No.	高浜 1－共通－ 3 rev.2	事象：共通
質 問	<p>(別冊-共通)</p> <p>既に認可された冷温停止状態が維持されることを前提とした評価の技術評価書において高経年化対策上着目すべき経年劣化事象(○事象)と抽出された劣化事象が、本劣化状況評価書において高経年化対策上着目すべき事象ではない事象の△事象(日常劣化管理事象)及び▲事象(日常劣化管理事象以外)として抽出されている事象については整理し、抽出結果が変更となった理由を合わせて提示すること。</p>	
回 答	<p>当社は、運転監視、巡視点検、定期的な検査および点検により設備の健全性を確認し、経年劣化等の兆候が認められた場合には詳細な調査および評価を行い、補修、取替等の保全を実施している。具体的には、「原子力発電所の保守管理規程(JEAC4209-2007)」に基づき、社内標準類を策定し、保守管理を実施している。</p> <p>また、より一層の安全性、信頼性を確保するため、現行の保全活動のレベルを向上することが重要であるとの観点から、改善活動として、保全データの推移および経年劣化の長期的な傾向監視の実績、高経年化技術評価や定期安全レビュー結果、他プラントのトラブルおよび経年劣化傾向に係るデータ等に基づいて保全の有効性評価を実施するとともに、その結果と保守管理目標の達成度から定期的に保守管理の有効性評価を実施し、保守管理が有効に機能していることを確認するとともに、継続的な改善に取り組んでいる。</p> <p>それらの実績を踏まえ、本評価書について、これまで高経年化対策上着目すべき経年劣化事象(○事象)と抽出していた経年劣化事象に対し、「想定した劣化傾向と実際の劣化傾向の乖離が考えがたい経年劣化事象であって、想定した劣化傾向等に基づき適切な保全活動を行っているもの(△：日常劣化管理事象)」または「現在までの運転経験や使用条件から得られた材料試験データとの比較等により、今後も経年劣化の進展が考えられない、または進展傾向が極めて小さいと考えられる経年劣化事象(▲：日常劣化管理事象以外)」という視点から再整理を行なったため冷温停止を前提とした評価から変更したものである。</p> <p>具体的には、冷温停止状態を前提とした評価において、健全性評価を行った結果として、「発生の可能性はない」と判断した経年劣化事象については、▲事象として整理し、それ以外の経年劣化事象については、現状保全が点検手法として適切であると判断した場合に△事象として整理している。これらの整理の考え方を添付1に、その具体例を添付2に示す。</p> <p><u>▲事象については、これまでの高経年化技術評価や社内検討(点検記録を含む)、各種規格に基づき、これまでの劣化傾向、使用条件または材料試験データ等より延長しようとする期間において進展

図1-1 加圧器サージライン用管台

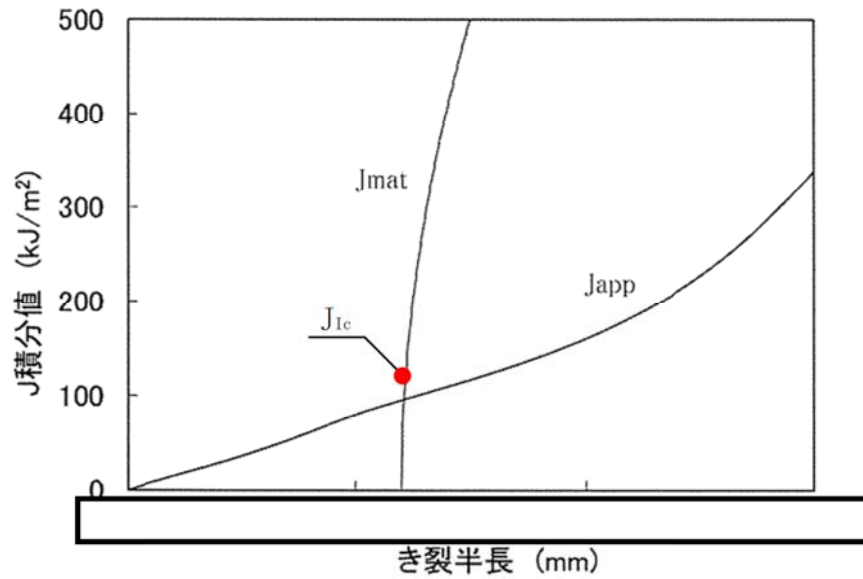
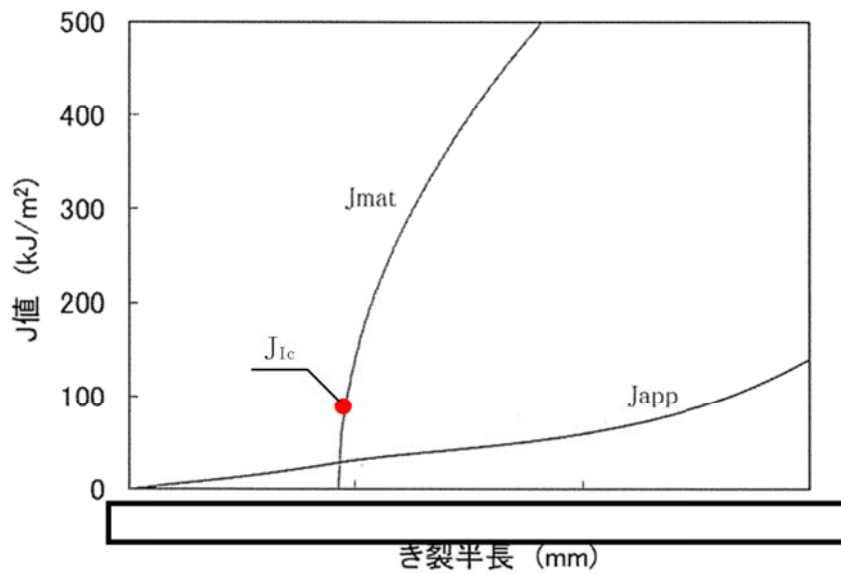
## 1 次冷却材配管の熱時効評価変更内容について

高浜 1 号炉の 1 次冷却材管の母管および管台の熱時効評価については、工事計画認可申請 (H27.7.3申請) を踏まえて、適用する基準地震動の変更を行っております。このため評価に用いた地震時応力が変更になっており、評価の見直しを行っております。

変更後の地震応力条件を適用した応力状態においても、図1-1、図1-2のとおり $J_{mat}$ と $J_{app}$ が $J_{Ic}$ 以下の低いJ値で交差しており、 $J_{app} < J_{Ic}$ であることが確認できるため、延性き裂は発生しないと判断でき、健全性が確認できたと判断する。
